Technical *Info*

Zahnriemen CT 881 K2/K4 am Beispiel Ford 1,25 16V/ 1,4 16 V/ 1,6 16 V
diverse Modelle ab 4/97

Abb.1
Bisherige Rollenausführung

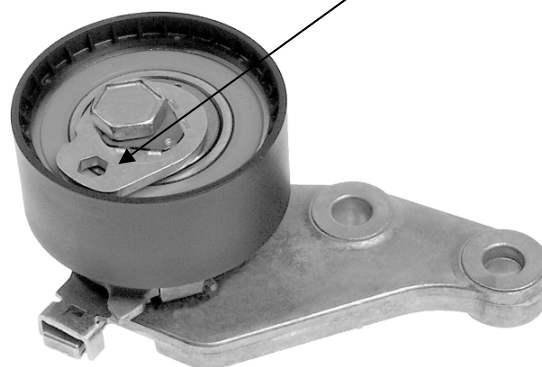
Die gelieferte Spannrolle im Kit ist anders ausgeführt als die im Fahrzeug bisher verbaute Rolle.
(Excenterverstellung bis zur Zeigerfluchtung mittels Inbus-schlüssel)

Die neue Ausführung muss lt. Hersteller bei Riemenwechsel anstelle der bisherigen verbaut werden.

Die neue Ausführung ist jetzt mit einem vormontierten Splint versehen und kann direkt eingebaut werden. Nach Montage aller Komponenten wird nur der Sicherungssplint gezogen und die Spannung stellt sich automatisch ein.
